**REGIONE
PUGLIA**

SEZIONE TUTELA E VALORIZZAZIONE DEL PAESAGGIO

Oggetto: Flynis PV 47 S.R.L. - D.Lgs. n. 152/2006, L.R. n. 26/2022. Provvedimento Autorizzatorio Unico Regionale, ai sensi dell'art. 27 bis, inerente al "Progetto integrato agrovoltico avente potenza pari a 16.093,44 kWp e delle relative opere di connesse da realizzarsi nei comuni di Veglie e Nardò".

Conferenza di servizi del 24.02.2026.

Fig. 2. Elaborato TAV 12. Dettaglio: Strutture moduli fotovoltaici.

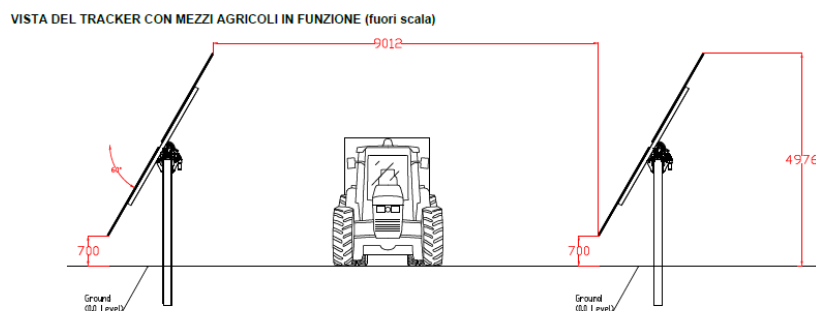
Si ritiene che il valore ipotizzato pari a $S_{agricola} = 0,73$ non sia coerente con la superficie reale da adibire a coltivazione agricola. Il rapporto tra area potenzialmente utilizzabile e area disponibile porterebbe ad un valore pari a 0,57 (dato dal rapporto tra 6,582 e 11,5), inferiore a 0,7.

L'altezza minima dei moduli, che non coincide con il centro di rotazione dei pannelli (2,742 m) risulta pari a **1,458 m** calcolata come $(2,917+0,70) \text{ m}/2$.

Tale valore, derivante dal calcolo basato sulle **altezze minime raggiunte dai moduli durante la rotazione**, risulta nettamente inferiore al limite necessario per consentire l'utilizzo dei macchinari funzionali alla coltivazione e consente **esclusivamente l'esercizio dell'attività zootecnica**.

Fig. 4. Ortofoto con e senza impianti FER. Rappresentato in bianco l'impianto in oggetto.

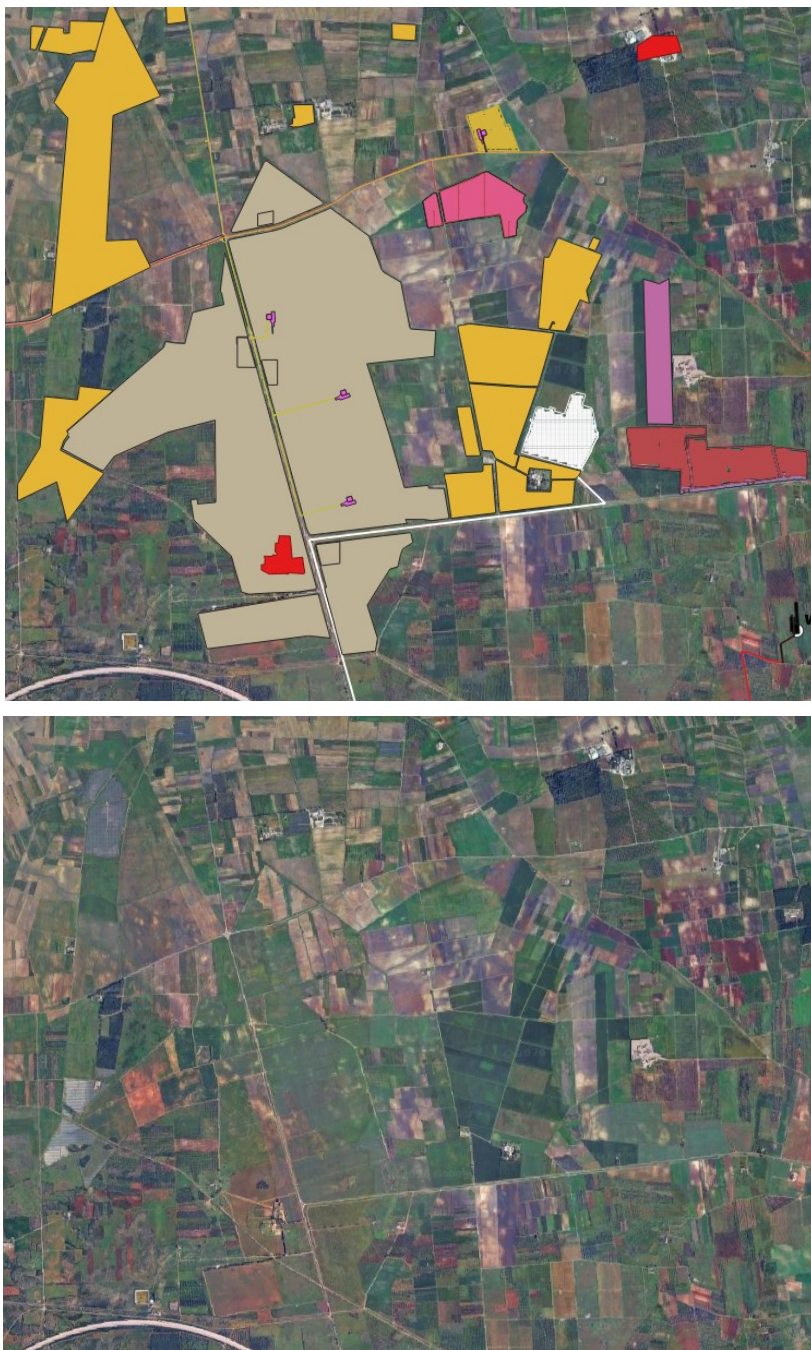
L'analisi degli impatti cumulativi prodotta dal proponente omette la rappresentazione di dati essenziali riguardanti lo scenario autorizzativo limitrofo (fig. 4). Nello specifico, nella rappresentazione degli impianti in itinere, è stata totalmente omessa la presenza del progetto agrovoltico **“BORGO MONTERUGA”**. Quest'ultimo, con una superficie di 594,60 ha, avviluppa completamente l'omonimo villaggio storico e, ponendosi in continuità fisica con l'impianto SPOT 40, si salda al progetto in esame, quest'ultimo in stretta visibilità con gli ulteriori impianti denominati ERSEVA e LA CASA – LA NUOVA. L'inserimento di una distesa ininterrotta di tracker e recinzioni industriali, cabine, pali per la video sorveglianza e illuminazione interrompe la continuità visiva e percettiva. Il paesaggio cessa di essere "aperto" e diventa un ambiente "chiuso" e compartimentato, tipico dei distretti industriali di periferia, scenario ulteriormente saturato dalla presenza di numerosi aerogeneratori di 200 m di altezza che insistono, in diversi casi, nelle medesime aree degli impianti fotovoltaici.

Elementi simbolo come il **Villaggio di Monteruga** e le **Masserie: La Nova, La Fica e La Casa** risultano così degradati da centri di organizzazione del territorio a semplici edifici superstiti accerchiati da superfici riflettenti. La sommatoria di questi interventi, che si dispiegano senza una visione d'insieme, annulla la riconoscibilità storica dei luoghi e compromette irreversibilmente la trama identitaria dell'Arneo. Si configura così una
